荆东安置房及周边附属配套工程（安置房）建筑方案设计 方案变更

建设单位：三明市三元区城市建设投资有限责任公司
设计单位：福建一建集团有限公司

1#楼屋顶平面图

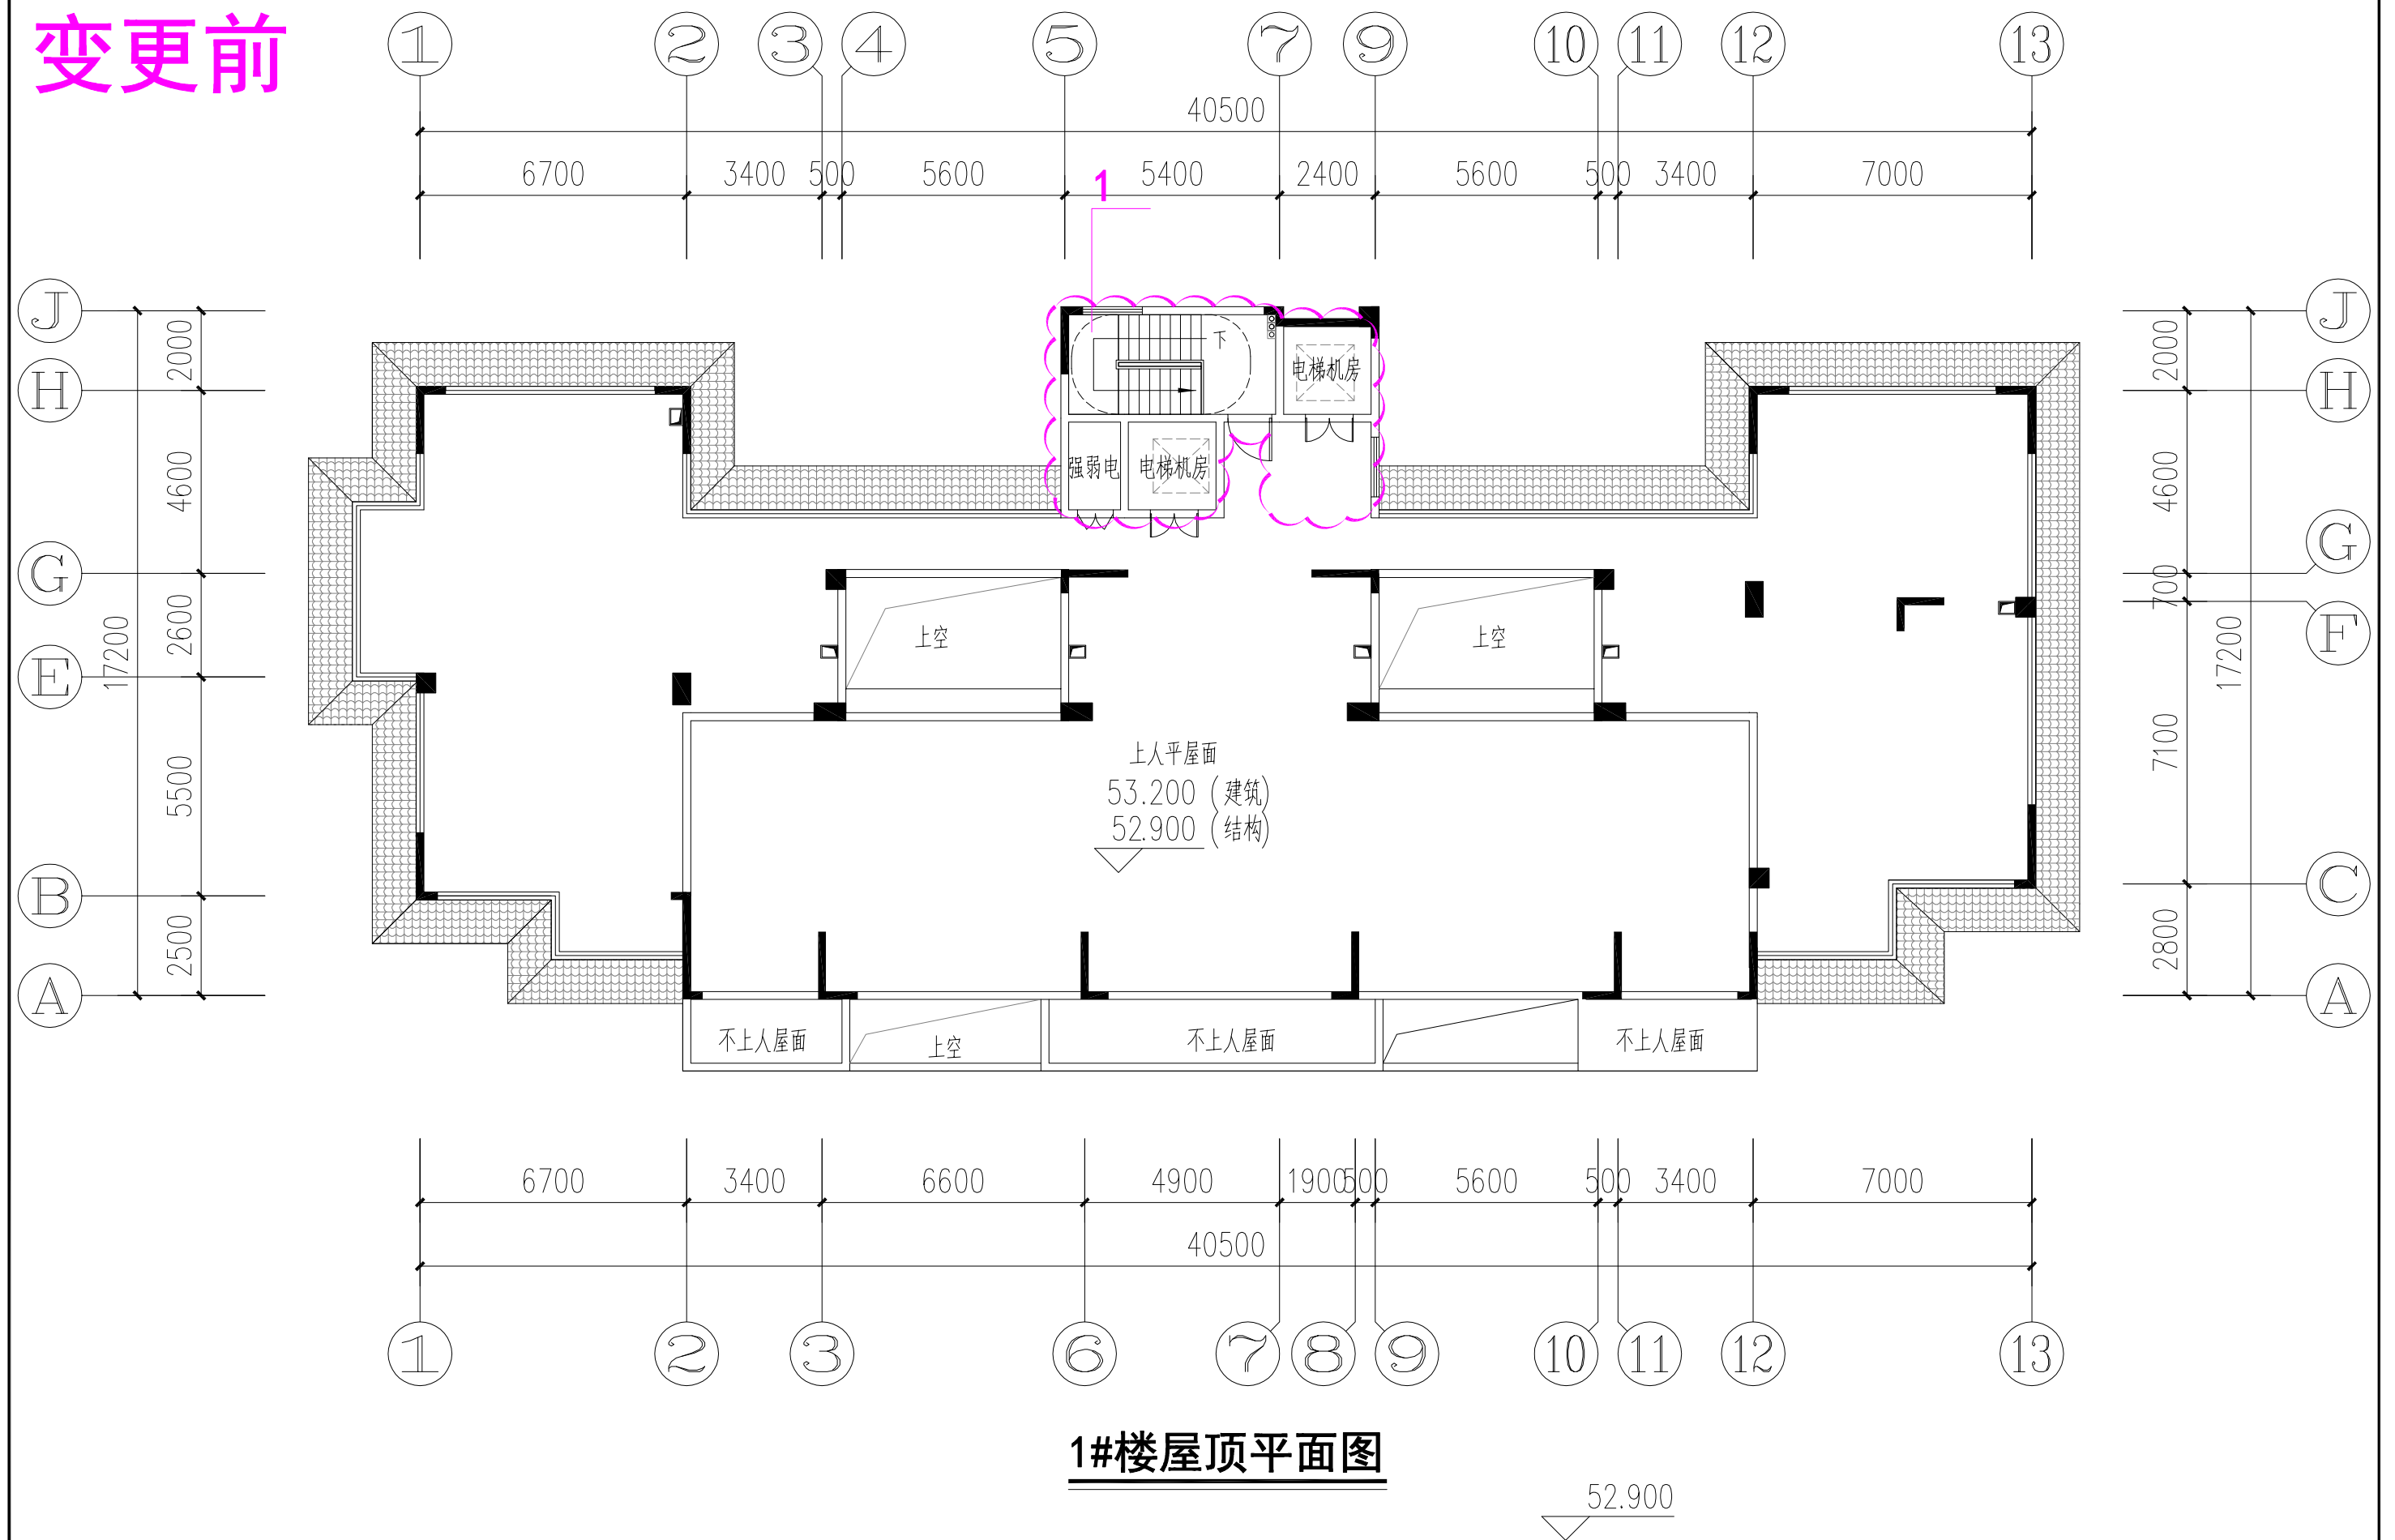
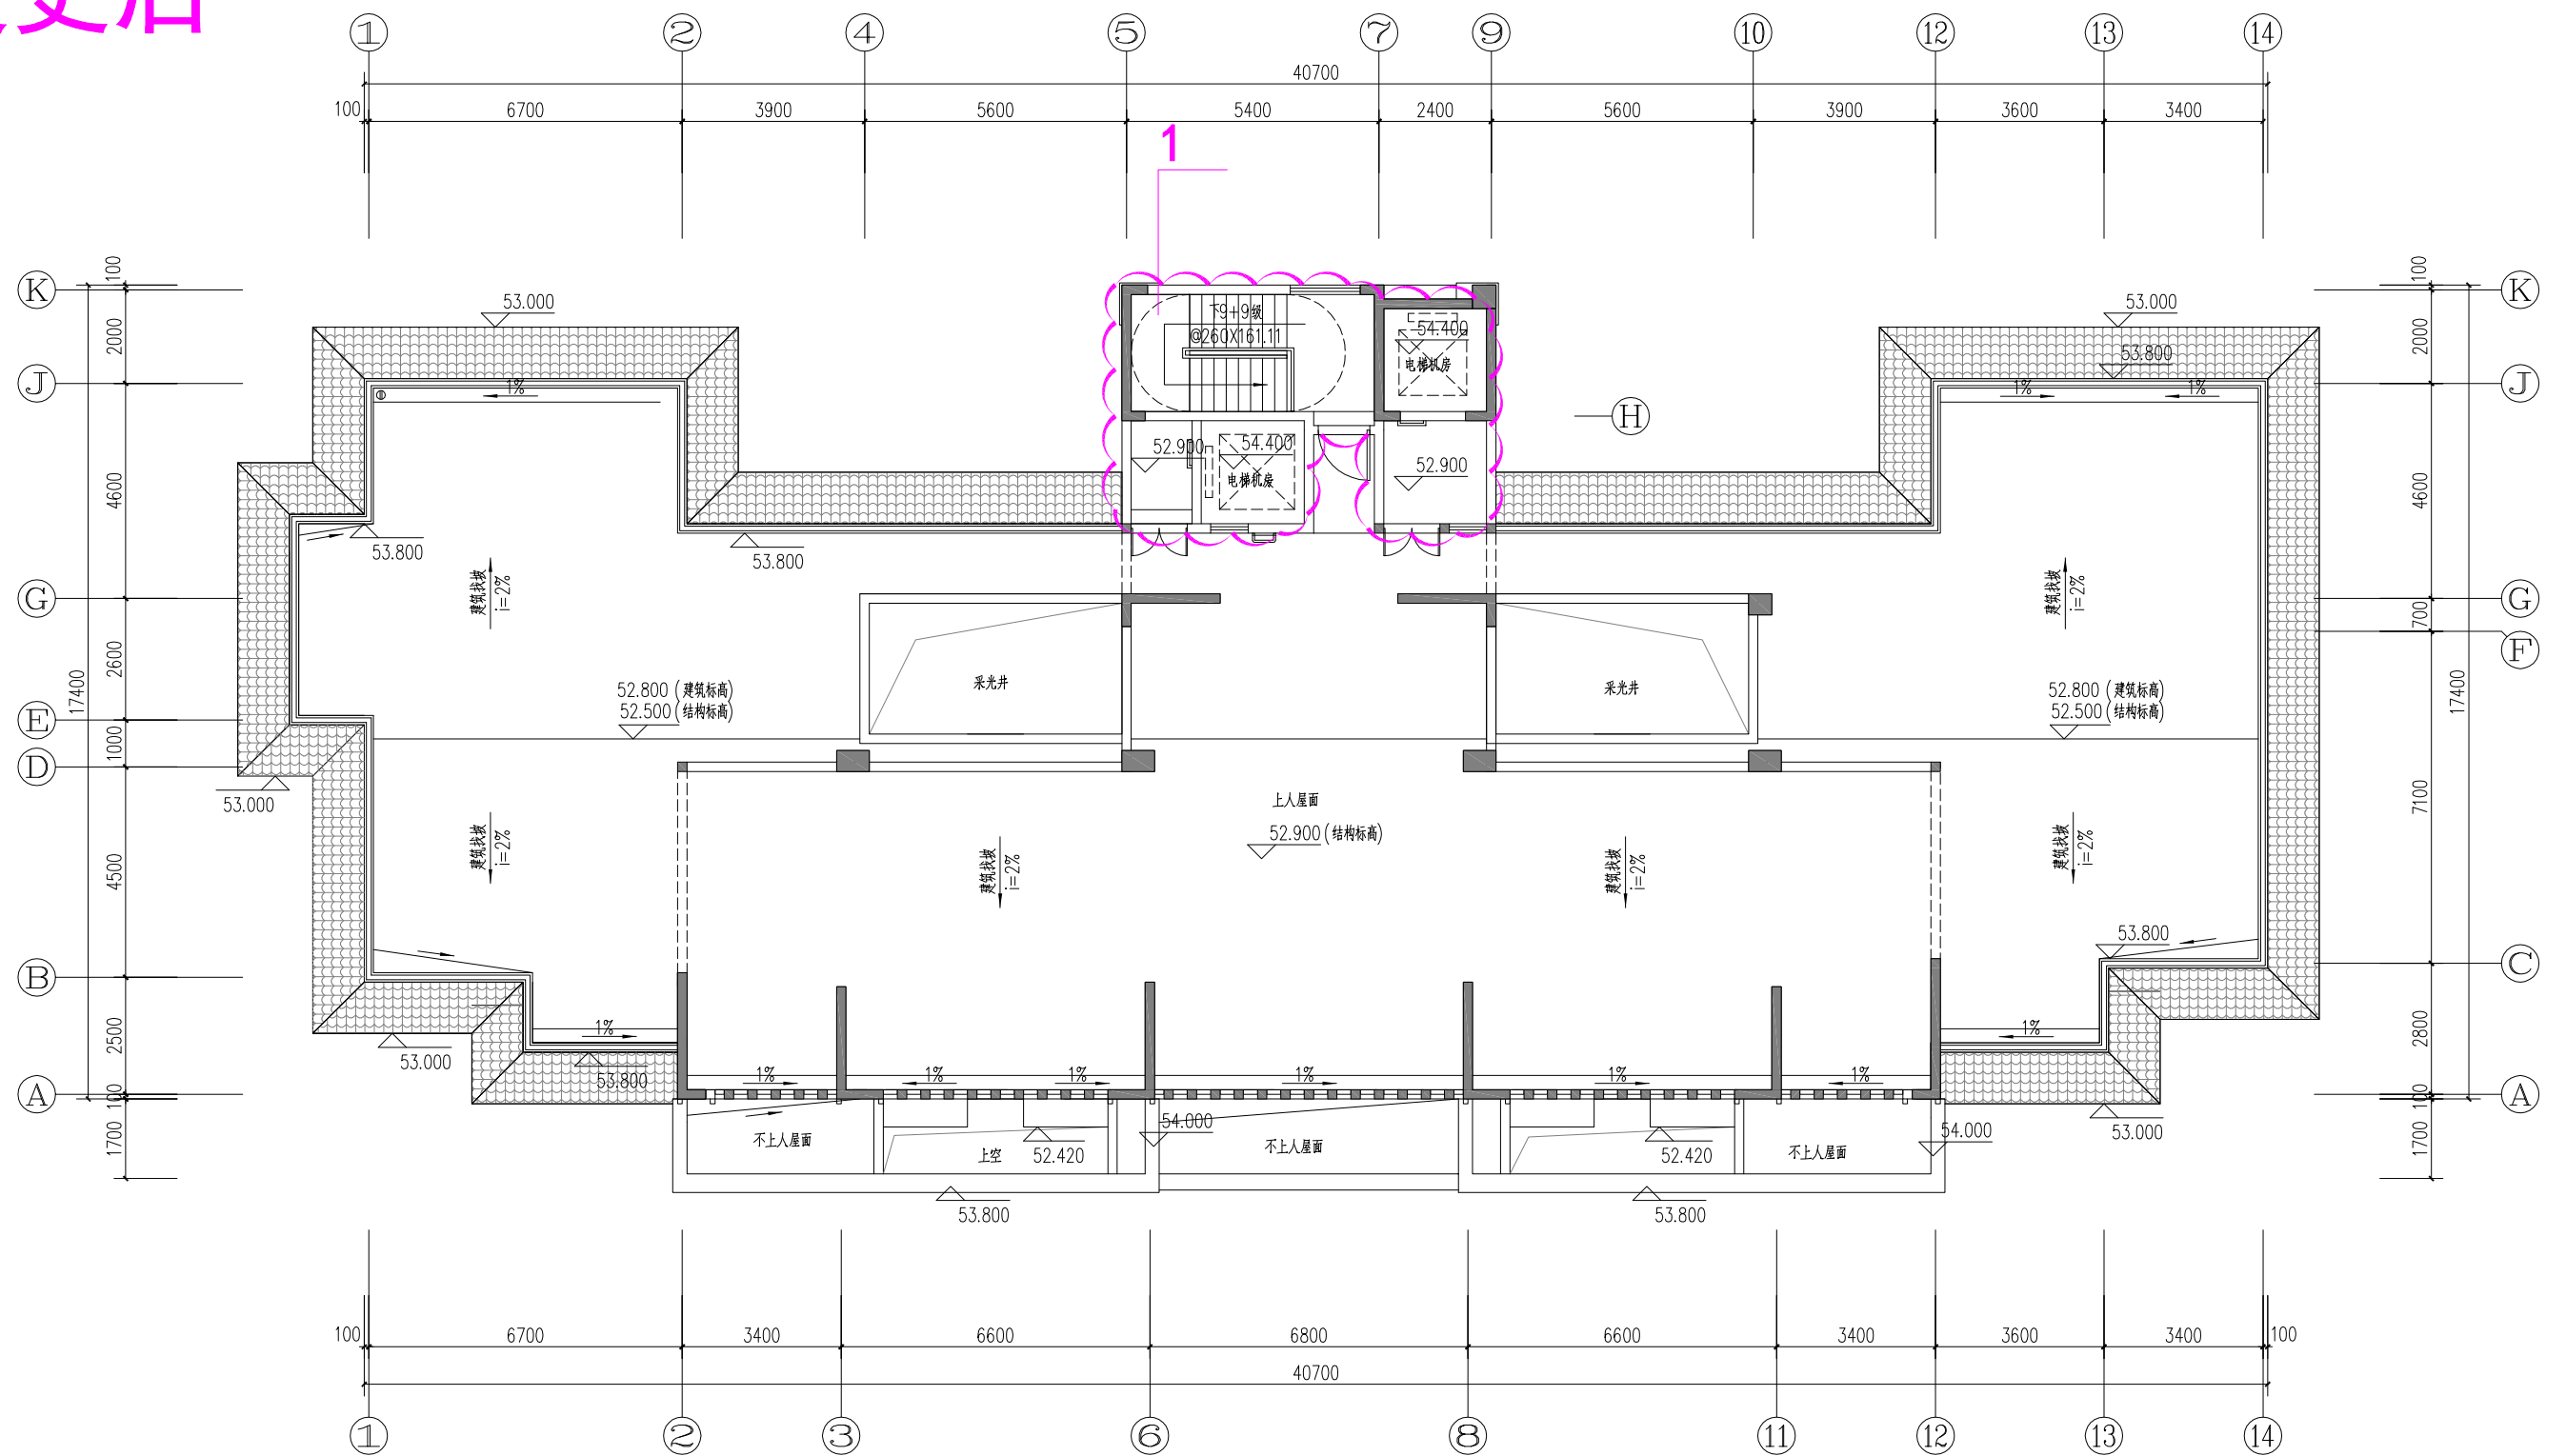
1. 电梯机房调整, 强弱电井取消
